**SZAKÉRTŐI VÉLEMÉNY**  
**a Budapest, III., Római - parti árvízvédelmi mű**  
**döntés-előkészítő tanulmányáról**

Budapest, 2013. március 31.

A Csillaghegyi öblözet – sárgával jelölve a mentett ártér területe.

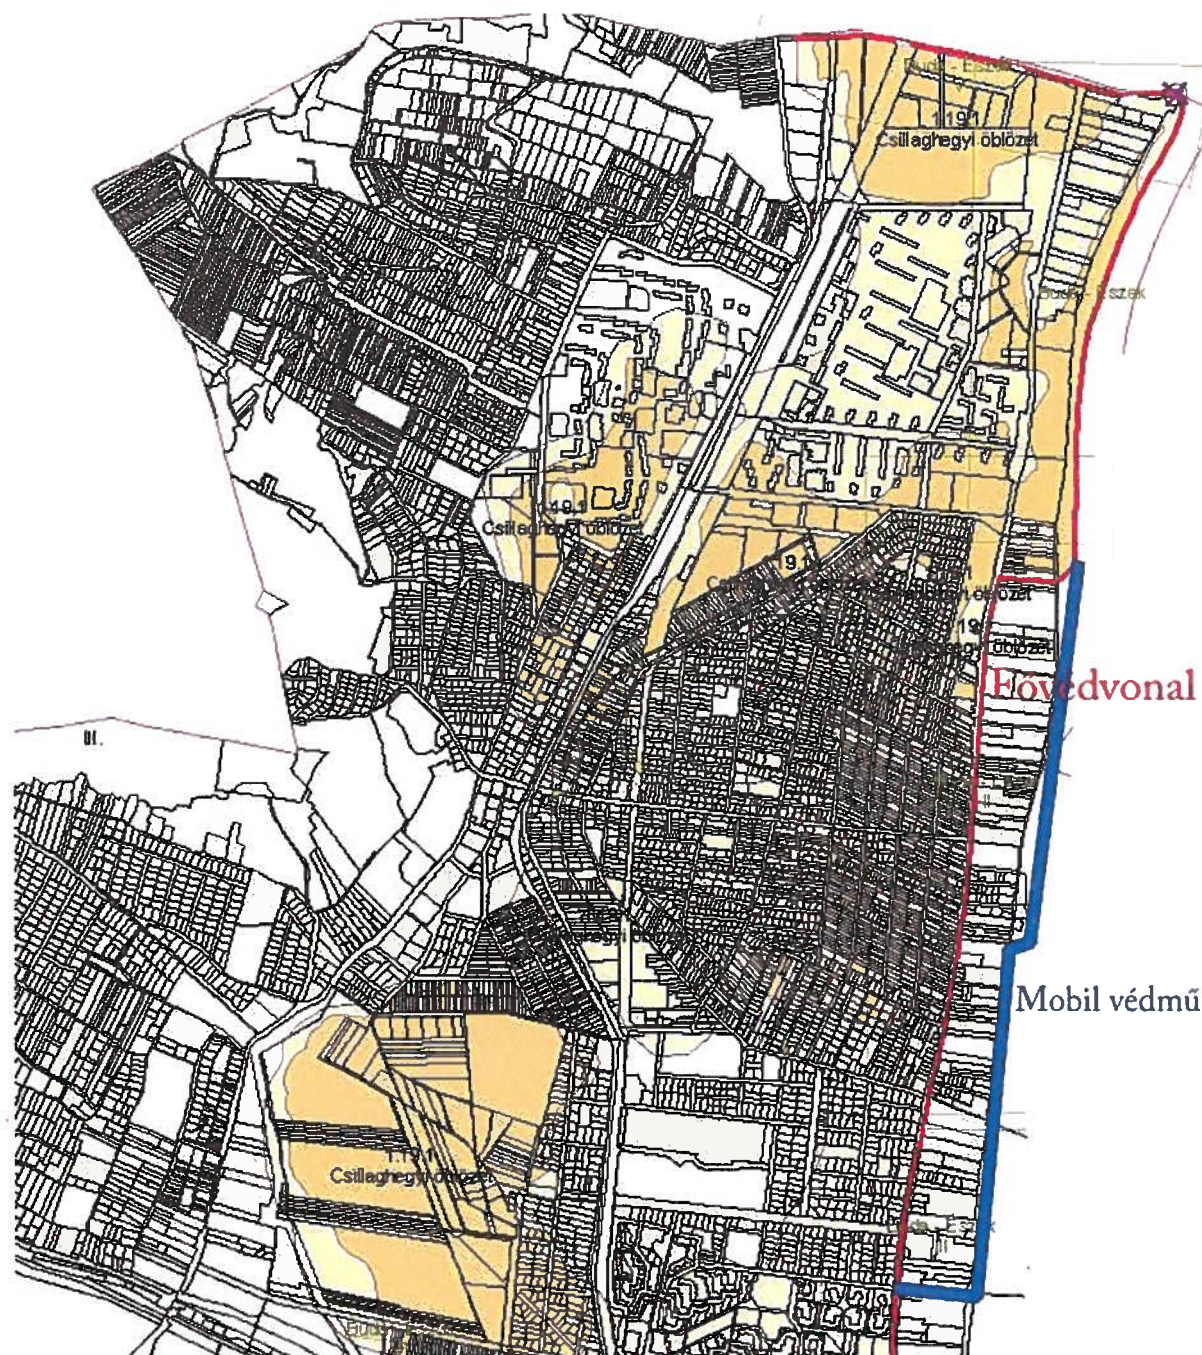
E rossz állapotú, 1953 – 54-ben épített töltés azonban számos árvízkapuval („kulisszanyílással”) szabdalt, így nem adhat kellő biztonságot.

Az elmúlt évtized nagyobb árhullámai idején csak jelentős beavatkozásokkal, a végső tartalékok kimerítésével lehetett a töltés védőképességét biztosítani, Csillaghegy és Békásmegyér jelentős területének elöntését megakadályozni. A tárgyi partrész árvízvédelmi szempontból a főváros legkritikusabb szakasza, leggyengébb láncszeme, így a megfelelő védművet racionális lenne mielőbb kiépíteni. (Már hosszú ideje esedékes lett volna!)

Budapest árvízvédelmi rendszerében egyetlen hiányzó láncszem van, ahol a kellően be nem védett ártéren<sup>1</sup> jelentős számú épület van, az a Római-part. A Csillaghegyi öblözet árvízvédelme több módszerrel is megoldható, mind az árvízvédelem nyomvonala, mind a tervezett árvízvédelmi mű szerkezete szempontjából. A tervező mindkét szempontból egy konvencionális megoldást választott, ami lehetőséget ad a fizikai védelem mellett a tájba illesztés problémájának megoldására is. A jelenlegi fővédvonal a Királyok útja – Nánási út keleti, Duna felőli oldalán húzódik. Az előző évtized jégmentes magassági csúcsokat döntő árvizei megfogalmazták az igényt az árvízi biztonság fejlesztésére. A jelenlegi védmű jelentős hiányosságokkal rendelkezik, többek között nem elégíti ki a geometriai előírásokat, az anyaga fellazott, elöregedett.
